TELECABINA AL-ANDALUS

CONSULTA Nº1 –

Documento: 1.101329.31.2_PB_00_Memoria descriptiva_R2B_MAF

Se indica en la siguiente imagen obtenido del plano 5. SN 221.2333 101 C.pdf :

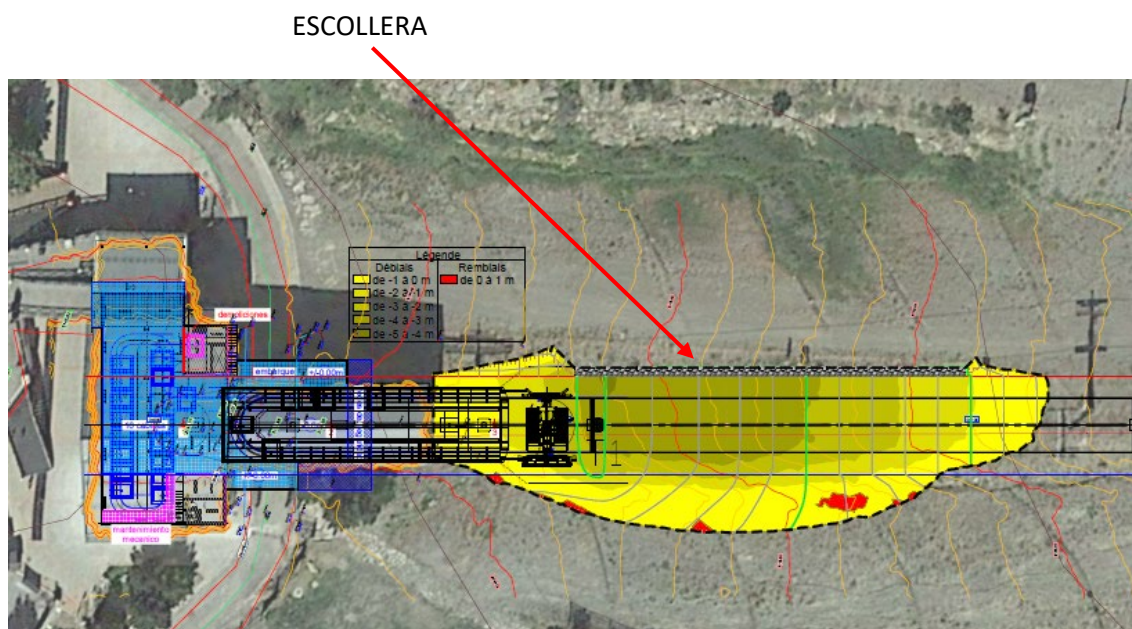
Texto: Se deberá ejecutar una escollera para permitir la correcta salida y llegada de los vehículos a la estación inferior.

Pregunta: La citada escollera no se refleja en los planos suministrados. Por favor indicar ubicación, dimensiones y características.

La escollera indicada se encuentra en la estación inferior del nuevo Telecabina Al-Ándalus, margen izquierdo sentido subida.

La escollera se entiende como parte de los trabajos de línea, por eso los planos del Proyecto Básico no recogen este elemento, pero si los planos elaborados por DCSA:

Las dimensiones, longitud y altura (profundidad de excavación) serán el resultado de los cálculos definitivos del adjudicatario, para cumplir con la legislación vigente en cuanto a gálibos.

Como una primera aproximación su longitud estimada es de 50 m. Su punto más Elevado entre 4 y 5 m en las proximidades de la pila 1, y su punto bajo 0 m, pues muere con la cota del

terreno, proximidades de la pila 2.

Su construcción será realizada en mampostería. La estimación económica de este elemento está incluida en el Proyecto Básico, partida “Escollera contención pista del Río”, pág. 58., de la Memoria del Proyecto Básico.

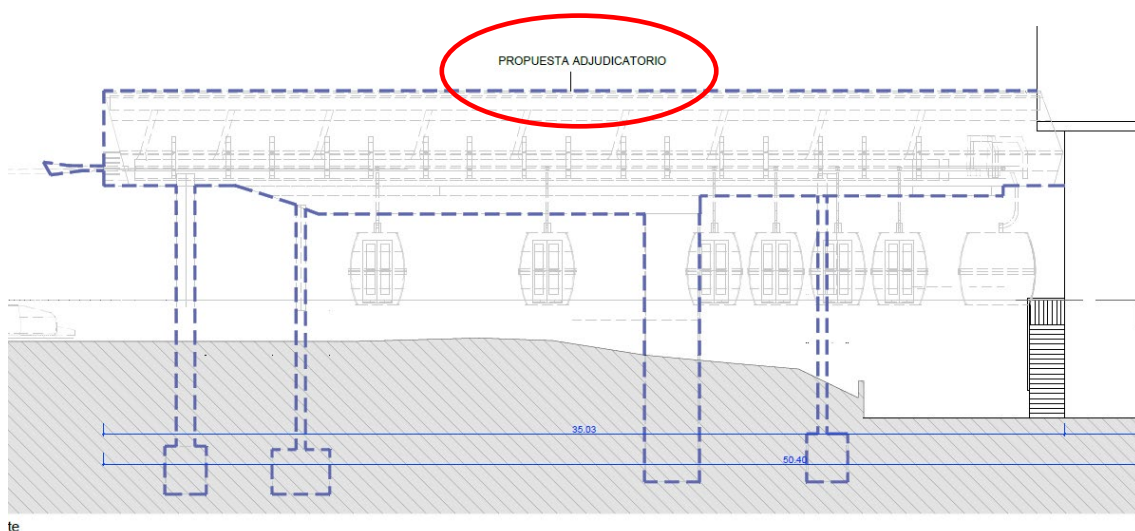
Pregunta: No se describe la construcción de los andenes en el exterior del edificio existente de la estación inferior G1. Tampoco se definen el tipo de estructuras, las cubiertas, cerramientos (si los hubiera) y acabados de estos andenes. No se indica la superficie a construir para los andenes de la estación inferior G1. No existe partida presupuestaria para

las estructuras de andenes, cerramientos y cubiertas de los andenes en G1. Por tanto, por favor aclarar quien realiza el proyecto y ejecución de estos andenes (CETURSA u otro). En caso de que el licitador deba realizar estos andenes por favor proporcionar la información necesaria para su ejecución, así como la modificación del presupuesto correspondiente, ya que al no estar incluido en ninguna partida presupuestaria ni en la descripción del Proyecto Básico, se entiende que no forma parte del alcance de la licitación.

Por tanto, el diseño de esta estación reenvío lo debe realizar el adjudicatario, incluyendo los andenes de embarque y desembarque que estarán en los laterales de la nueva estación. El cerramiento de estos andenes será de materiales ligeros como se indica. La cubierta será a dos aguas. En cualquier caso, la propuesta del adjudicatario, tanto en lo relativo a geometría como a materiales de envolvente propuestos deberán ser validados por la Dirección de obra, Cetursa y, si así fuera el caso, por el Ayuntamiento de Monachil para cumplir la normativa urbanística.

El diseño de esta parte, incluyendo la sujeción de los andenes va a cargo del adjudicatario, pudiendo construir los pilares o apoyos que necesite. No se pueden dar las medidas de longitud de estos andenes porque dependerán de la tecnología de cada fabricante. Es decir, el espacio, la longitud, está correlacionado con las necesidades resultados de los cálculos del adjudicatario para realizar el embarque (y desembarque) correctamente con la capacidad de transporte ofrecida.

Como se ha indicado, la cubierta de estos andenes debe ser la misma que la cubierta de la

estación como una prolongación lateral de esta.
